V/réf. : DU 16/pfu/584128
DMS 2311-0004/57/2015-434
N/réf. : AA /UCL-3.26/s.610
Annexe : 1 dossier

Objet : UCCLÉ. Hippodrome de Boitsfort – chaussée de la Hulpe, 53a. Aménager un parc de loisirs actifs afin d’y développer des activités culturelles, sportives, éducatives, de détente et en lien avec la nature *Dossier traité par B. Campanella, M. Kreutz, P.-Y. Lamy*

En réponse à votre courrier du 11 septembre 2017 sous référence, reçu le 12 septembre 2017, nous vous communiquons **Pavis conforme favorable sous d’importantes réserves** formulé par la CRMS en sa séance du 4 octobre 2017, concernant l’objet susmentionné.

Signalétique

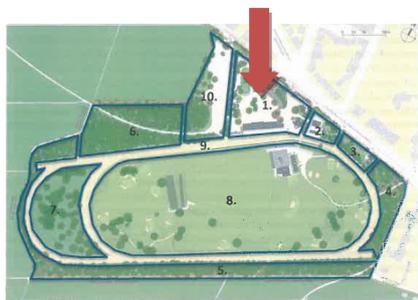
La signalétique (bornes, panneaux) et le mobilier (bancs, tables de pique-nique) ont été revus pour allier le style de la Forêt de Soignes et une identité propre au site de l'Hippodrome. Les promoteurs mentionnent leur volonté de s'insérer dans le Schéma Directeur de la Forêt de Soignes qui prévoit que l'Hippodrome soit une entrée majeure. Elle doit être traitée en cohérence avec le reste du site. **La CRMS demande qu'il soit tenu compte de ce souci de cohérence et d'intégration dans les développements à venir, notamment dans les choix à faire pour les jeux de la plaine de jeux régionale. On veillera à une intégration des dispositifs au remarquable environnement naturel (éviter le synthétique, opter pour des matériaux et tonalités naturelles, profiter du relief existant,...)**
